Avis RNT

N° de dossier : AE - station de production d'eau potable à Pavie - SPEPAA

Description de l'opération

Création d'une nouvelle unité de production d'eau potable, réhabilitation de réservoir, création d'un nouveau réservoir d'eau potable, travaux d'adduction, déconstruction de 2 usines de productions

Figure 6 : Position du poste de pompage d'exhaure et vue 3D de celui-ci

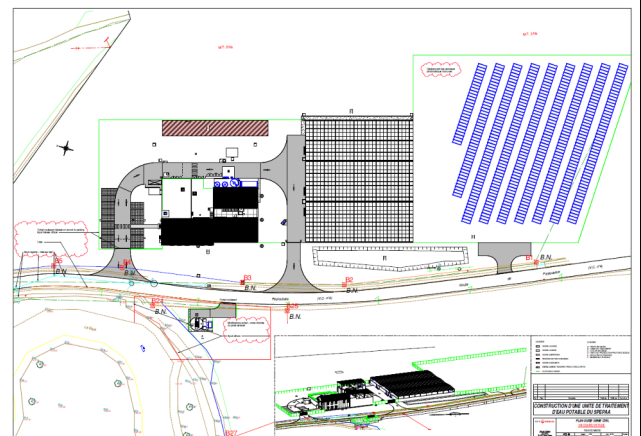
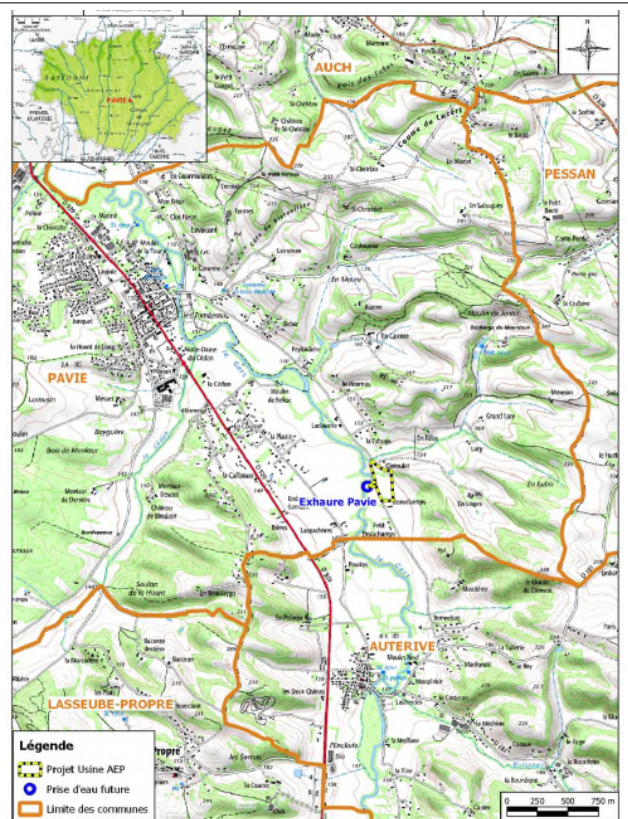
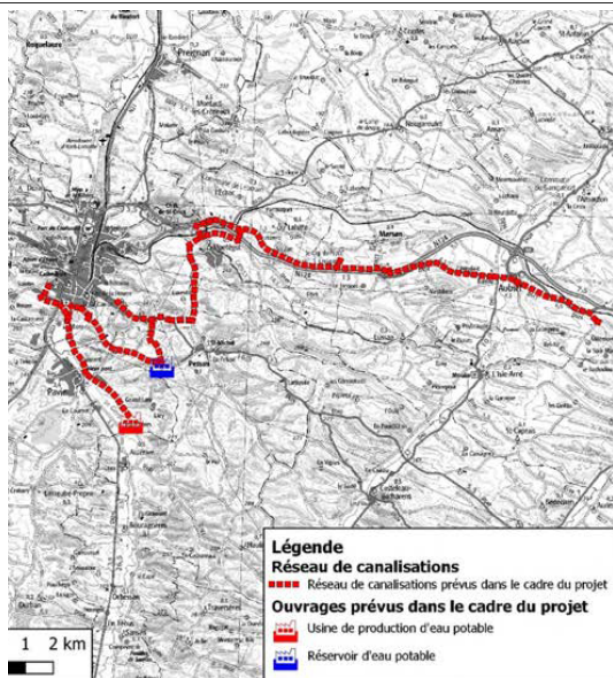
En particulier, l'aménagement des terrassements de la station d'exhaure semble différer entre le plan figurant en page 319/644 du dossier d'autorisation environnementale et le plan de masse présenté dans le document intitulé "OTV PLG PLAN MASSE".

- **Remise en état des sites (anciennes UPEP)** : Les excédents de déblais doivent être évacués hors zone inondable.
- **Terrassements en zone inondable au droit de la station d'exhaure** : Le plan de la station d'exhaure met en évidence la présence de remblais en ZI. Afin de garantir la transparence hydraulique en cas de crue, le porteur de projet devra revoir l'aménagement sur ce secteur.

Figure 148 : Vue en plan des terrassements et des mouvements de terres

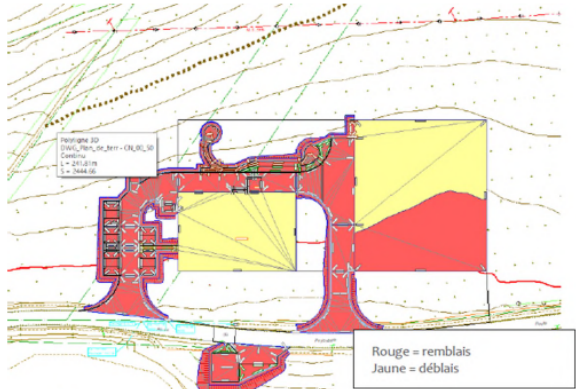
- **Gestion des déblais** : Les matériaux issus des déblais doivent être évacués hors zone inondable.
- **Clôtures en zone inondable (ZI)** : Elles doivent conserver une perméabilité supérieure à 80 %. Sont interdites en ZI : les murs pleins, soubassements, écrans pleins (paillage, géotextile, bambous...), haies denses et grillages à maille serrée, car ils constituent un obstacle à l'écoulement de l'eau et aggravent le niveau d'aléa sur les parcelles voisines.

Figure 23 : Position du poste de pompage d'exhaure et vue 3D de celui-ci

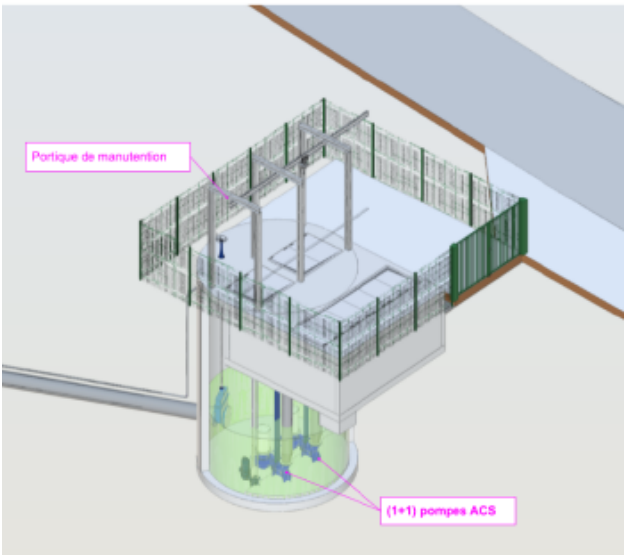
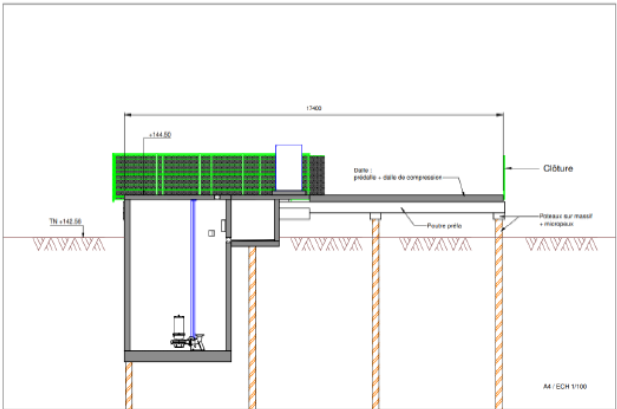
- **Remise en état des sites (anciennes UPEP)** : Les excédents de déblais doivent être évacués hors zone inondable.
- **Terrassements en zone inondable au droit de la station d'exhaure** : Le plan de la station d'exhaure met en évidence la présence de remblais en ZI. Afin de garantir la transparence hydraulique en cas de crue, le porteur de projet devra revoir l'aménagement sur ce secteur.

Au vu des éléments complémentaires transmis, le bureau d'études semble avoir correctement intégré notre demande relative à la transparence hydraulique, notamment par la réalisation d'une dalle sur pilotis.

- I. 5. 2. 4. Station d'exhaure sur pilotis
- La proposition de station d'exhaure réalisée par l'entreprise mandataire, permet :
- L'absence d'arrêt de l'usine **pour cause de submersion** en cas d'inondation : la station est protégée des submersions jusqu'à la cote des niveaux de plus Hautes Eaux soit 144,5 m NGF (voir plans ci-dessous) ;
 - Le volume de la station correspondant à la partie émergée pouvant faire obstacle aux écoulements est de 55 m³ environ, soit un volume de faible impact. Ce faible volume est permis par la mise en place d'une **proposition sur pilotis réduisant le volume faisant obstacle et assurant la transparence hydraulique.**

Cette proposition met en jeu un volume déblayé de 76 m³, uniquement pour l'excavation du puits d'exhaure.
